Opinia № 086/25/26

z wyników przeprowadzonych oględzin - **sprawdzenia stanu technicznego urządzeń kominowych**

ul. Pszczyńska

Nr 11/2

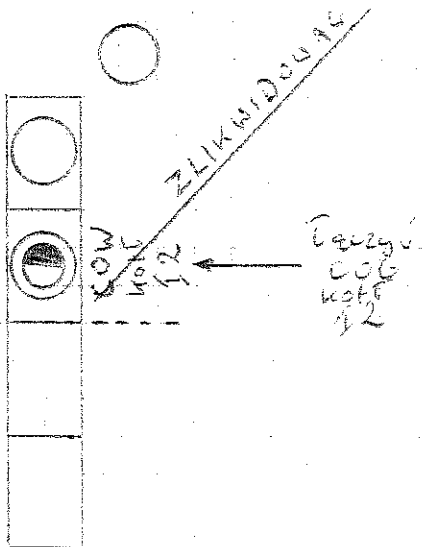
Wskazano przewód kominowy do podłączenia kotła CO-gazowego z zamkniętą komorą spalania w pomieszczeniu kotłowni.

1. Wskazany przewód kominowy (po obecnym kotle CO-węglowym) dla kotła CO-gazowego z zamkniętą komorą spalania zaizolować wkładem powietrzno-spalinowym WSPS o przekrojach min Ø 100/60 mm (ze stali kwasoodpornej).
2. Kratka wentylacyjna w pomieszczeniu kotłowni podłączona jest do odrębnego przewodu kominowego.
3. Kratka wentylacyjna w pomieszczeniu kuchni podłączona jest do odrębnego przewodu kominowego.
4. Kratka wentylacyjna w pomieszczeniu łazienki podłączona jest do odrębnego przewodu kominowego.

ul. Pszczyńska 11/6

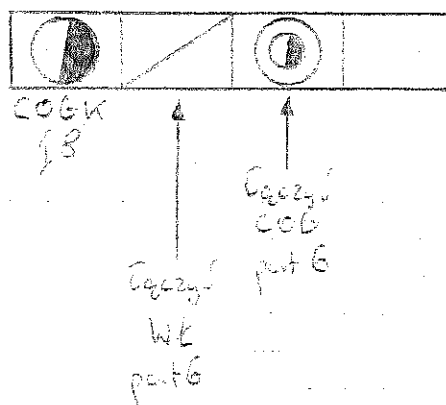
Wskazano przewody kominowe do podłączenia kotła CO-gazowego z zamkniętą komorą spalania i wentylacji w pomieszczeniu łazienki.

1. Wskazany przewód kominowy dla kotła CO-gazowego z zamkniętą komorą spalania zaizolować wkładem powietrzno-spalinowym WSPS o przekrojach min Ø 100/60 mm (ze stali kwasoodpornej).
2. Kratkę wentylacyjną w pomieszczeniu łazienki podłączyć do wskazanego przewodu kominowego.
3. Wskazany przewód kominowy dla wentylacji w łazience należy zablokować poniżej kratki wentylacyjnej oraz uszczelnić masą „SKD” lub wkładem „alufol” na całej długości, a ponad dachem budynku na wylocie wskazanego przewodu kominowego zainstalować nasadę kominową o przekroju min Ø 150mm.
4. Kratka wentylacyjna w pomieszczeniu kuchni podłączona jest do odrębnego przewodu kominowego.
5. Pomieszczenie dla kotła CO-gazowego min 6,5m³.
(wymienić sposób usunięcia przyczyny wadliwego działania)

ul. Porczyńska 11/10

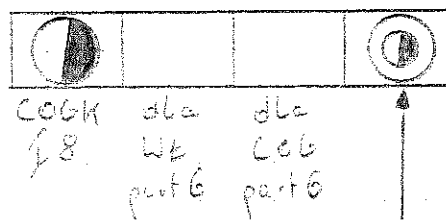
Wskazano przewód kominowy do podłączenia kotła CO-gazowego z zamkniętą komorą spalania.

- 1. Wskazany przewód kominowy dla kotła CO-gazowego z zamkniętą komorą spalania zaizolować wkładem powietrzno-spalinowym WSPS o przekrojach min Ø 100/60 mm (ze stali kwasoodpornej).
- 2. Dobudować przewód wentylacyjny dla pomieszczenia łazienki o przekroju min Ø 150 mm ocieplony na całej długości.
- 3. Przedmiotowy przewód wentylacyjny zaleca się dobudować po ścianie zewnętrznej budynku od strony podwórka i wyprowadzić ponad dach budynku na wysokość określoną w PN-89/B-10425
- 4. Kratka wentylacyjna w pomieszczeniu kuchni podłączona jest do odrębnego przewodu kominowego.
- 5. Pomieszczenie dla kotła CO-gazowego min 6,5m³
